PROJET D'AMÉNAGEMENT ROUTIER GRANVILLE- AVRANCHES

Concertation préalable sous
l'égide de la CNDP

COMPTE RENDU DE L'ATELIER GÉOGRAPHIQUE – HAVAUDIÈRE

28 juin 2025 – Sartilly-Baie-Bocage

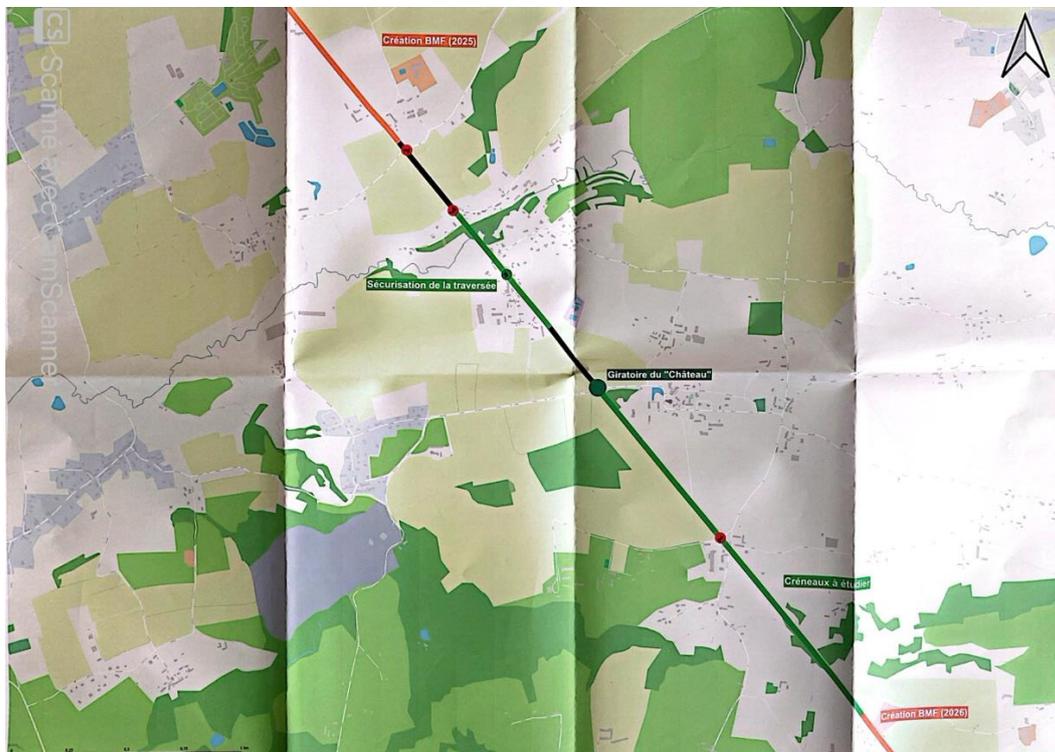
Variante	Points positifs	Points négatifs	Questions
Variante A	1 – ok sur la sécurisation du hameau	1- manque 1 giratoire au lieu-dit « le Cran » 2- zone « le Mont Daniel » à sécuriser ++	1 et 2 et 3 – Envisager des pistes cyclables et des airs multimodales
Variante B	1 – Ok pour le giratoire du Cran	1 et 2 et 3 - impacts négatifs sur l'environnement,	1 et 2 et 3 – Envisager des pistes

humain, naturel, visuel, sonore	cyclables et des airs multimodales
--	--	------------------------------------	---------------------------------------

Les participants ont d'abord souligné le manque de précisions techniques nécessaires pour se prononcer de manière éclairée sur chaque variante.

Concernant la Variante A, ils insistent sur l'urgence de sécuriser la traversée du hameau, en particulier sur la route de l'Abbaye et au Mont Daniel, identifiées comme des zones à haut risque d'accidents. Ils recommandent également l'intégration systématique de pistes cyclables ainsi que la création d'aires multimodales afin de favoriser des modes de déplacement diversifiés et durables.

Pour la Variante B, le groupe reconnaît une meilleure adéquation avec les enjeux de fluidité et de gestion du trafic. Toutefois, ils mettent en garde contre les nuisances potentielles (sonores, visuelles et environnementales) générées sur les hameaux actuellement plus isolés de ces nuisances et demandent la réalisation d'une évaluation précise de ces impacts, accompagnée de mesures adaptées visant à les atténuer.

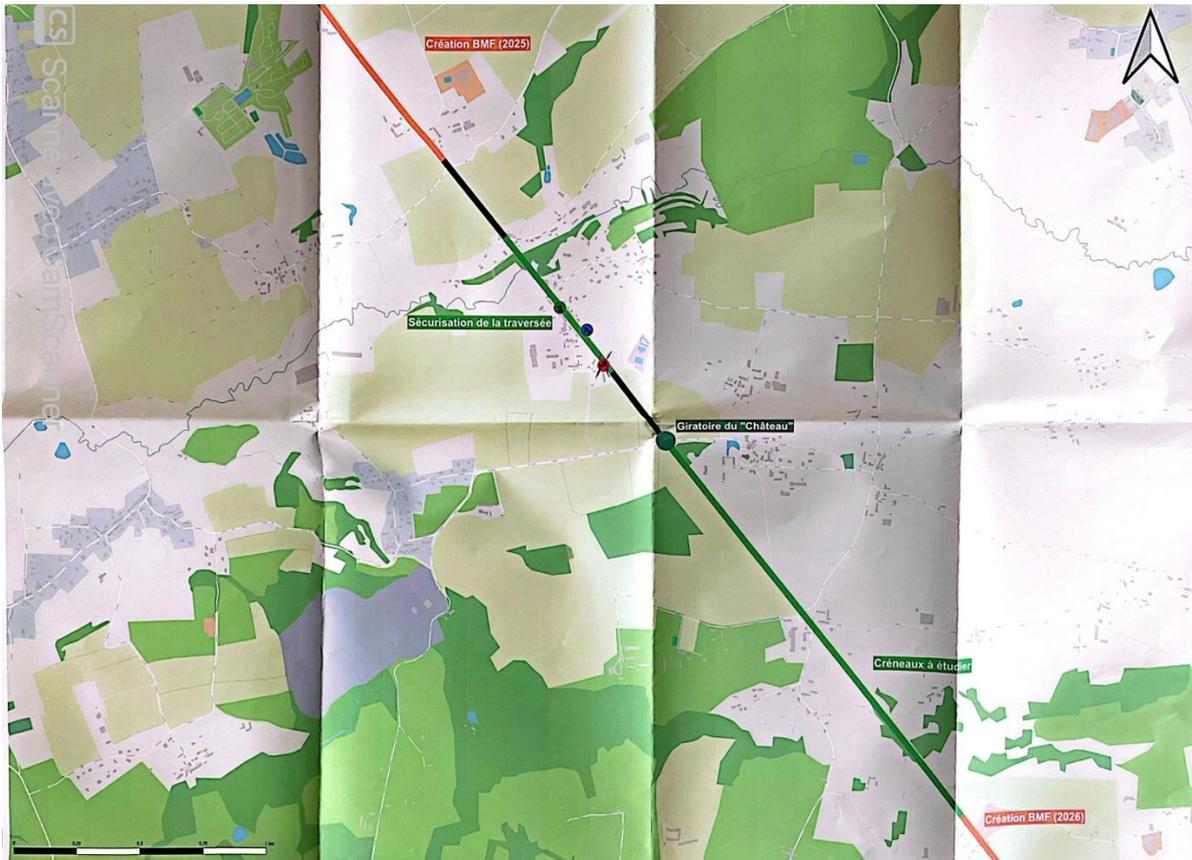
Variante	Points positifs	Points négatifs	Questions
Variante A	Sécurisation des véhicules et piétons sur la traversée de la Havaudière et route de l'abbaye Projet URGENT	2 – création de pistes cyclables 3- Interdire la circulation aux poids lourds sauf desserte locale	Projet d'un lotissement nouveau PLU d'une quinzaine de maisons route de l'Abbaye (30 véhicules)
Variante B		1 – viaduc : impact visuel sur l'environnement et la biodiversité 2- impact sonore 3- Les habitants de la Havaudière seront entre 2 axes routiers 4 – coût du projet

Les participants considèrent que les deux variantes proposées ne doivent pas s'exclure, mais sont à la fois complémentaires et urgentes, répondant ainsi à une forte demande de la mairie visant à sécuriser la traversée du hameau. Ils ont suggéré l'installation d'un feu tricolore à détection sur la route de la ville, afin de réguler le trafic sans entraver la circulation principale, tout en garantissant la sécurité des piétons, notamment des enfants, au niveau d'un petit pont jugé particulièrement sensible.

Le groupe a également souligné l'importance d'intégrer des pistes cyclables, souvent négligées dans les projets, ainsi que d'interdire le transit des poids lourds, à l'exception des dessertes locales, afin de limiter les nuisances, en rappelant le trafic généré par la carrière voisine.

Enfin, ils ont alerté sur les impacts sonores et visuels potentiels, rappelant que les riverains vivent déjà à proximité de plusieurs axes de circulation. Cela impose une vigilance particulière quant à la qualité de vie et à la cohérence des aménagements envisagés.
